2 Justification de l'initiative

La présente modification du PAP approuvé par le Ministère de l'Intérieur le 12.04.2016 (Réf. 17459/39C) et modifié en juillet 2020 (Réf. 17459/PA1/39C) concerne la partie écrite et la partie graphique du PAP ainsi que les annexes de son rapport justificatif.

Illustration 4 Agrandissement des surfaces scellées dédiées aux accès

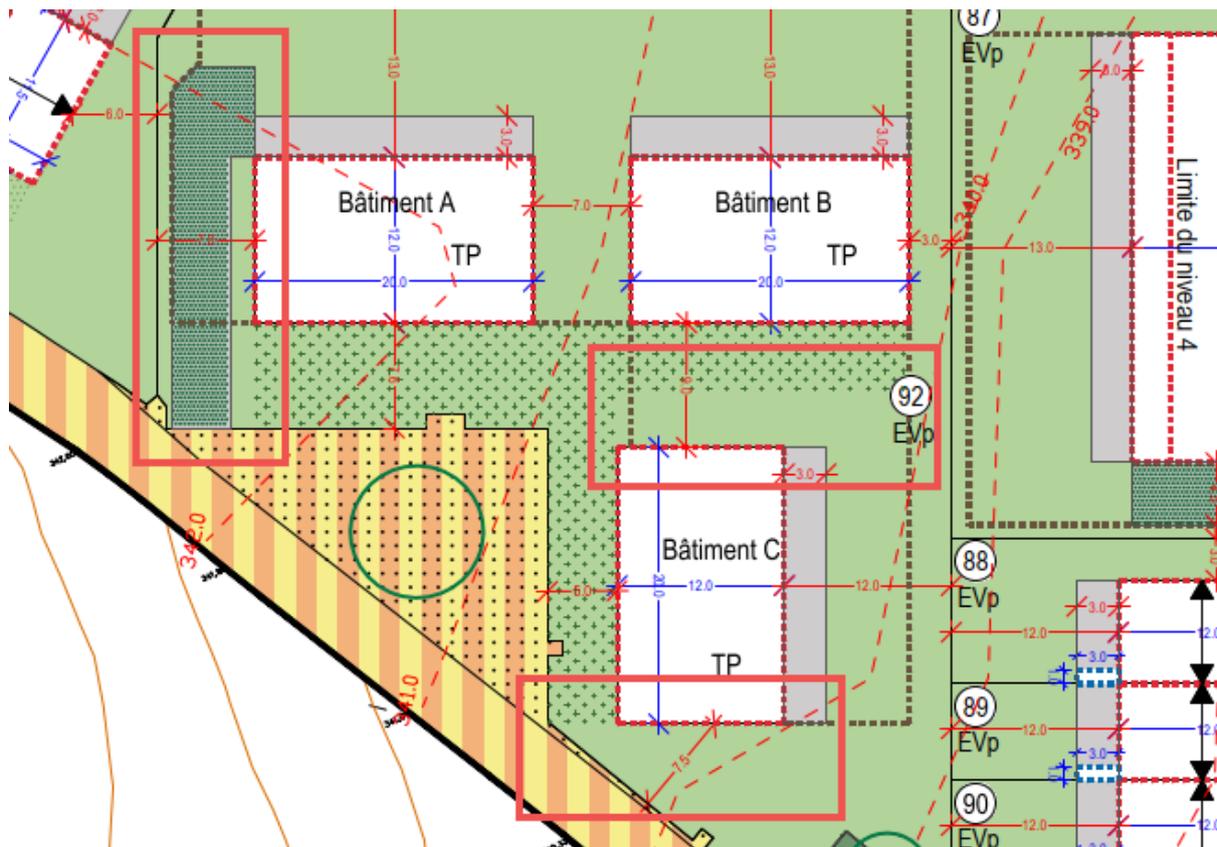
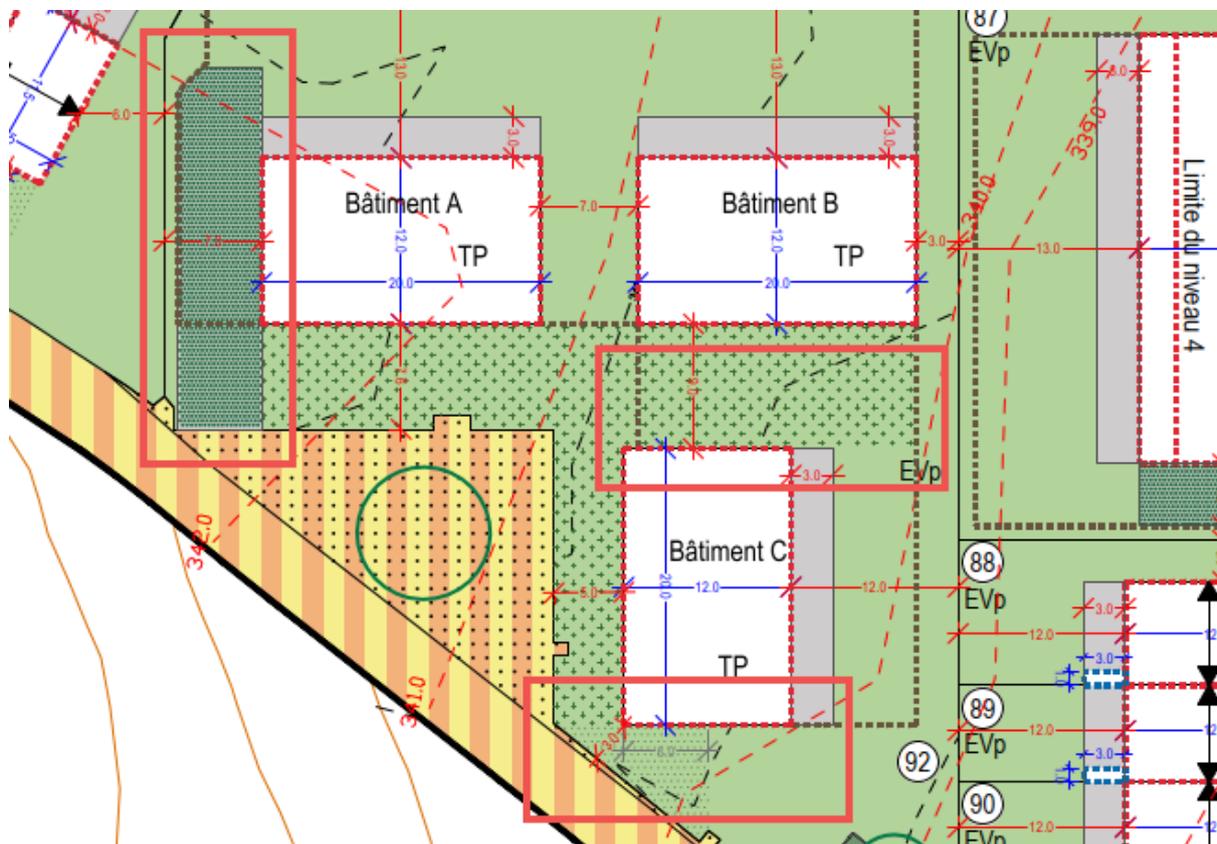
Extension de la "surface pour l'accès au stationnement en sous-sol à titre indicatif" et création d'une "surface pour l'aménagement de l'accès piéton et l'accès au stationnement"

Dans le but d'assurer la réalisation du projet et notamment la faisabilité de l'accès au niveau de parking en sous-sol, la "surface pour l'accès au stationnement en sous-sol à titre indicatif" a été augmentée en emprise.

Afin d'adapter le plan au projet aux besoins d'accessibilité des services de lutte contre l'incendie au droit de la façade sud du bâtiment C ainsi qu'entre les bâtiments B et C, des "surfaces pour l'aménagement de l'accès piéton et l'accès au stationnement" ont été créées.

Illustration 5 Suppression et ajout d'une cotation de recul de construction

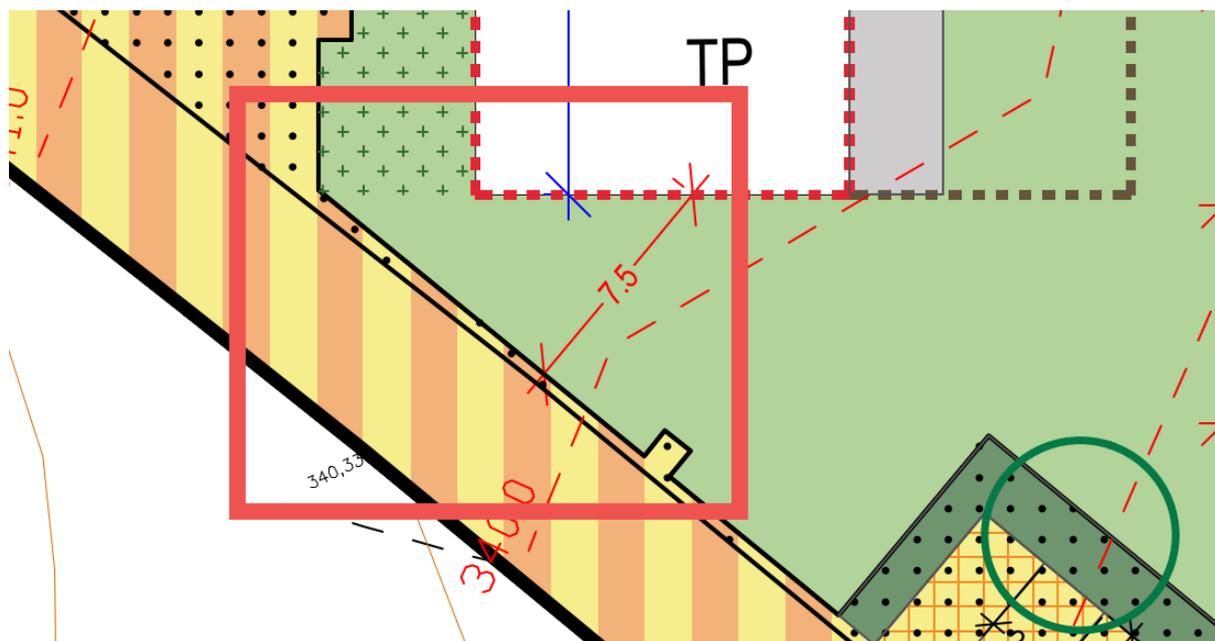
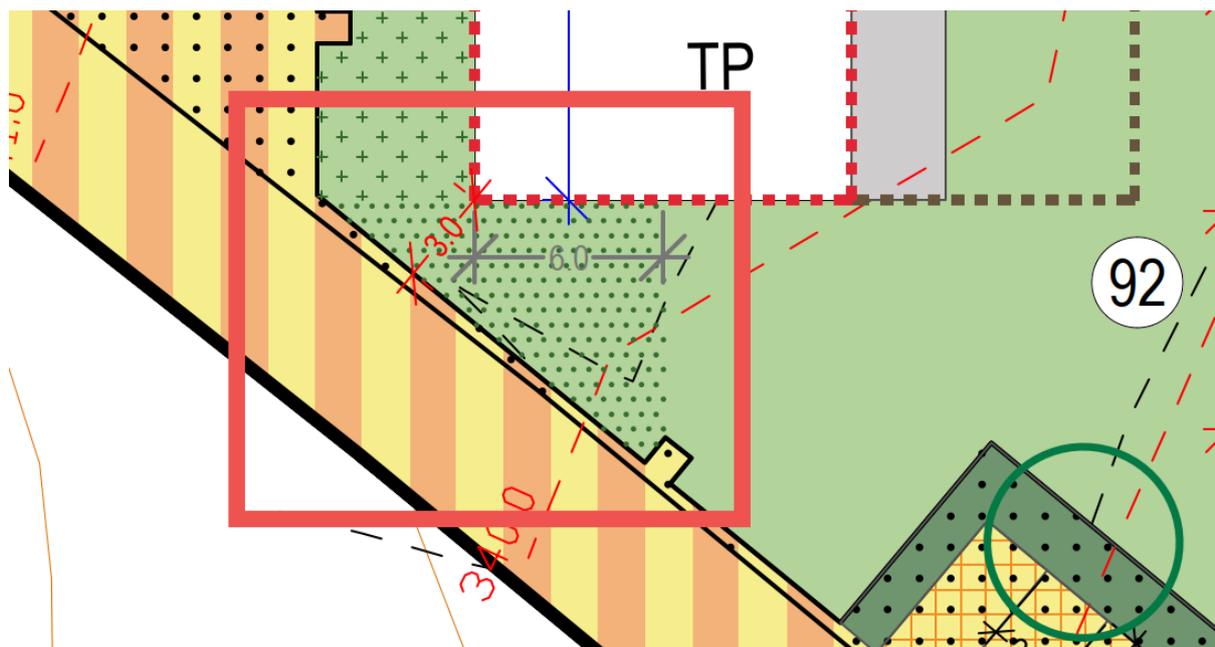
Modification de l'information de recul de la construction entre le bâtiment C et le domaine public au sud-ouest

La cotation initiale de 7,5 m minimum est mal localisée et sa valeur arrondie ne permettent pas de garantir la longueur constructible de 20m pour le bâtiment C. A ce titre elle a été supprimée et remplacée par une cotation de 3m minimum comptés depuis le coin sud-ouest du bâtiment C vers le domaine public. Cela permet de corriger le problème constaté et clarifie l'implantation dudit bâtiment.
